**AVIS RELATIF À LA PROTECTION
CONTRE LES EVENTUELS EFFETS NOCIFS ET NUISANCES
PROVOQUÉS PAR LES RAYONNEMENTS NON IONISANTS
GÉNÉRÉS PAR DES ANTENNES ÉMETTRICES STATIONNAIRES**

Commune : SIVRY-RANCE - Exploitant : TELENET GROUP

Référence exploitant : HT1844P

Rapport n° 1026 / 2025

Figure 1 : Vue en plan des lieux de séjour et des points de contrôle

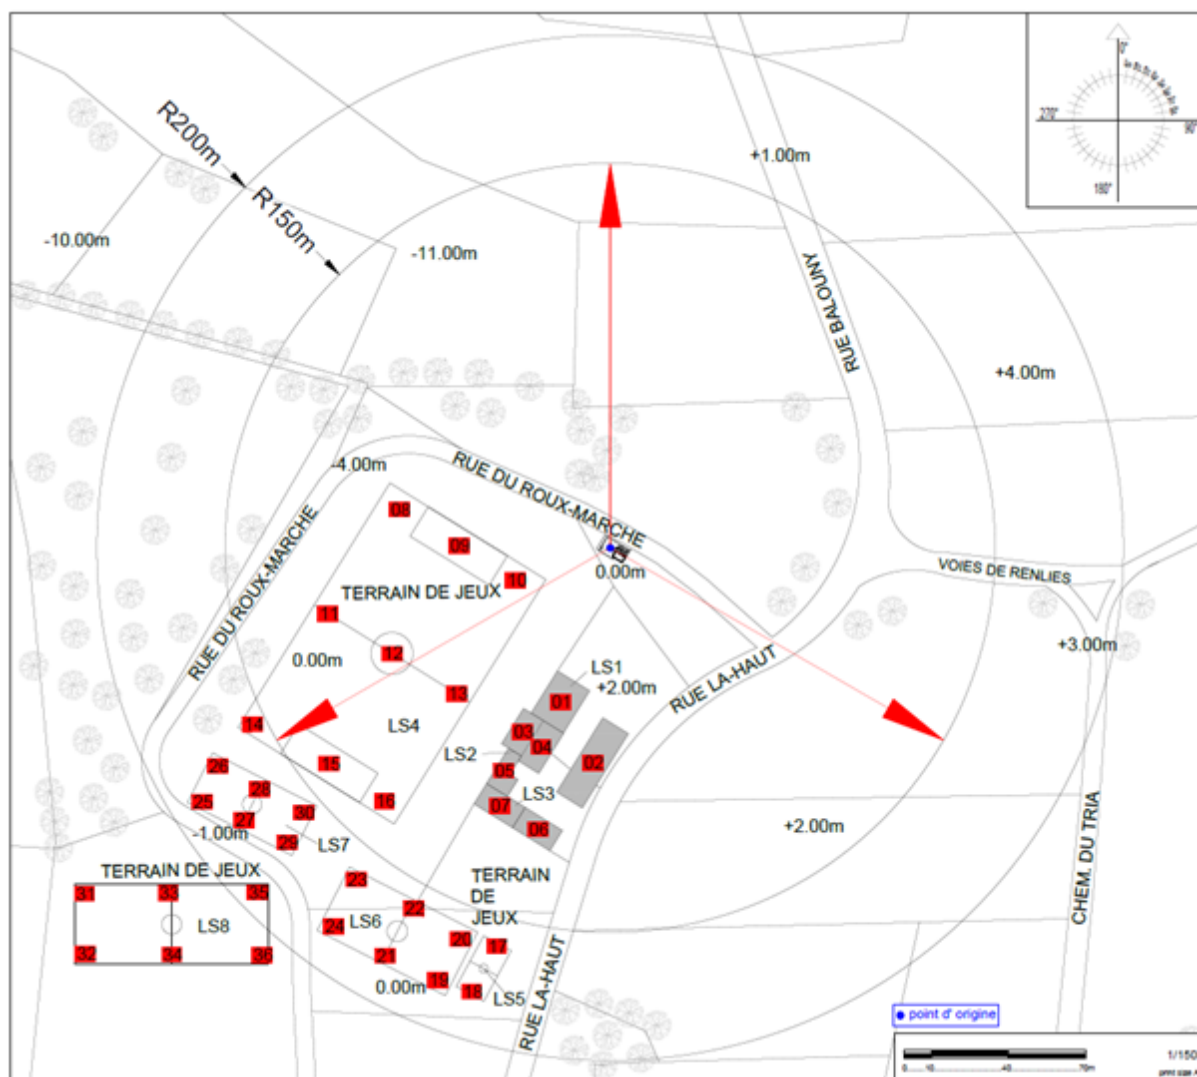
Les fréquences d'émission, la puissance rayonnée par chacune des antennes et leur gain permettent de déterminer le rayon de la zone à analyser. Tout dépassement de la limite par installation est exclu en dehors de cette zone. Le tableau 2 reprend les 35 LS² pour lesquels l'indice d'exposition est le plus élevé. Les différentes colonnes indiquent :

- le numéro du point de contrôle repris sur un des plans de la figure 1;
- le numéro du LS dans lequel se trouve le point de contrôle de la 1^{ère} colonne ;
- l'atténuation d'obstacle prise en compte pour le calcul de l'indice d'exposition dans le LS ;
- le résultat du calcul de l'indice d'exposition.

En ce qui concerne les antennes de l'installation mentionnées dans le tableau 1, la distance maximale à laquelle la limite pourrait être atteinte, à l'extérieur, est égale à 91,1 m. S'il n'y a pas de LS à une distance inférieure, les antennes respectent forcément la limite d'immission.

Dans le cas des LS situés à l'intérieur des bâtiments, une atténuation d'obstacle est prise en compte et il en résulte que la distance maximale à laquelle la limite pourrait être atteinte se réduit à 64,8 m.

Les résultats de l'évaluation décrite au paragraphe 4 indiquent que les antennes émettrices stationnaires de l'installation faisant l'objet du présent avis ne produisent pas, dans un lieu de séjour, un rayonnement électromagnétique maximum supérieur aux limites fixées à l'article 4 du décret.

Figure 2 : Vue en plan des installations d'antennes dans un rayon de 300 mètres autour de l'installation faisant l'objet de la demande d'avis

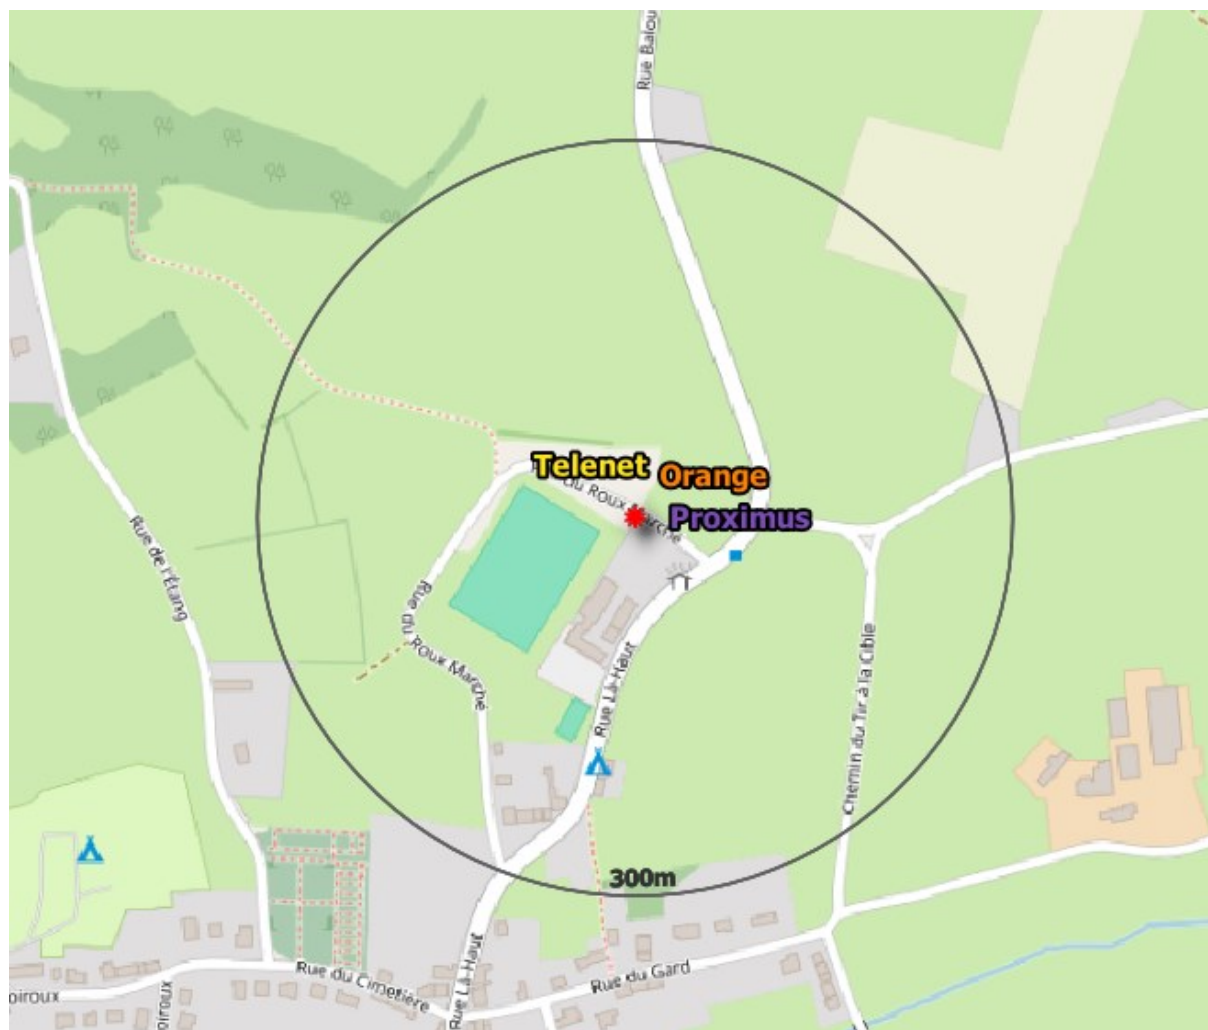
Le plan en projection verticale de la figure 2 indique la localisation des installations d'antennes émettrices stationnaires visées par le décret et situées dans un rayon de 300 mètres autour de l'installation référencée dans le paragraphe 2 et localisée au centre du cercle. Les données de localisation de ces antennes et les avis correspondant sont accessibles via le cadastre en ligne des antennes émettrices stationnaires⁸. Les installations prises en compte dans l'évaluation du respect de la limite cumulative sont les installations d'antennes émettrices déclarées en service par l'exploitant à la date du présent avis, à l'exception de l'installation référencée dans le paragraphe 2 et éventuellement d'autres installations ayant fait l'objet d'une demande d'avis à la même date et qui sont situées à l'intérieur de la zone de 300 mètres de rayon.

- il y a au plus 4 installations d'antennes émettrices stationnaires présentes dans la zone d'évaluation de 300 mètres de rayon représentée dans la figure 2, y inclus l'installation référencée dans le paragraphe 2 : la limite cumulative définie à l'article 4, §2 du décret est nécessairement respectée dans les lieux de séjour à l'intérieur de la zone d'évaluation de 300 mètres de rayon ;

- b) il y a exactement 5 installations d'antennes émettrices stationnaires présentes dans la zone d'évaluation de 300 mètres de rayon représentée dans la figure 2, y inclus l'installation référencée dans le paragraphe 2 et il existe, pour 3 ou 4 de ces installations, un avis attestant le respect de la limite abrogée de 3 V/m : la limite cumulative définie à l'article 4, §2 du décret est nécessairement respectée dans les lieux de séjour à l'intérieur de la zone d'évaluation de 300 mètres de rayon ;

- c) dans tous les autres cas, il a été vérifié que la limite cumulative définie à l'article 4, §2 du décret n'est pas dépassée dans les lieux de séjour sur base du nombre d'installations localisées dans la zone d'évaluation de 300 mètres de rayon représentée dans la figure 2, de leur localisation ainsi que des données inscrites dans la figure 1 et au paragraphe 4 du présent avis et dans les avis attestant le respect de la limite par installation ou de la limite abrogée de 3 V/m relatifs aux autres installations reprises dans la figure 2.

Compte tenu des considérations ci-dessus, il apparaît que l'intensité du rayonnement électromagnétique généré, dans les lieux de séjour situés dans un rayon de 300 mètres autour de l'installation référencée dans le paragraphe 2, par l'ensemble des antennes émettrices stationnaires de l'ensemble des exploitants du même site d'antennes émettrices stationnaires respecte la limite fixée à l'article 4, § 2 du décret.
